**ORG-ZP. 271.14.2019**

**WYJAŚNIENIA Nr 1**

**TREŚCI SPECYFIKACJI ISTOTNYCH WARUNKÓW ZAMÓWIENIA**

DOT.: postępowania o udzielenie zamówienia publicznego nr **ORG-ZP. 271.14.2019** prowadzonego w trybie przetargu nieograniczonego pn.: **Rewitalizacja rynku w Powidzu poprzez przebudowę ulicy Park Powstańców Wielkopolskich w Powidzu**

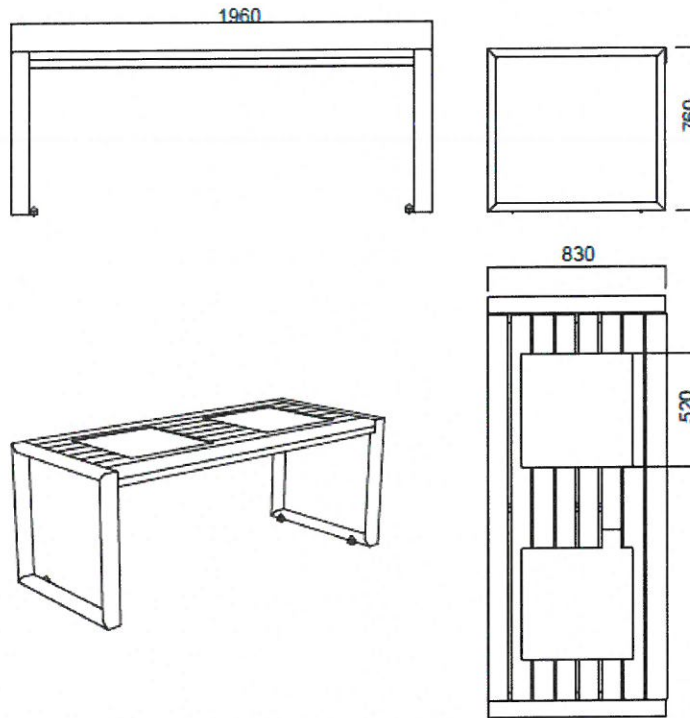
*Proszę przedstawić rysunkowo i podać zbliżone parametry techniczne stołu parkowego z wbudowanymi planszami do gry w szachy i „Chińczyka” ?*

Poniżej przedstawia się zdjęcie poglądowe. Stylem winien nawiązywać do pozostałej małej architektury ( ławki, kosze, tablice) . Zamawiający dopuszcza tolerancję w wymiarach ( +,- ) 10%. Kolorystyka z kolorystyka musi być zachowana zgodnie z wytycznymi Konserwatora Zabytków. Elementy metalowe - kolor RAL 7021 . Drewno - mahoń wg Sadolin Clasic. Wizualizacja pochodzi z zasobów firmy Zano. Należy ją traktować, jako niezobowiązujące propozycje projektanta, służące prawidłowemu zrozumieniu projektu. Zamawiający dopuszcza zastosowanie równoważnych materiałów i urządzeń w stosunku do zaprojektowanych z zachowaniem tych samych lub lepszych standardów technicznych, technologicznych i jakościowych oraz odpowiadającym normom obowiązującym w danym zakresie.
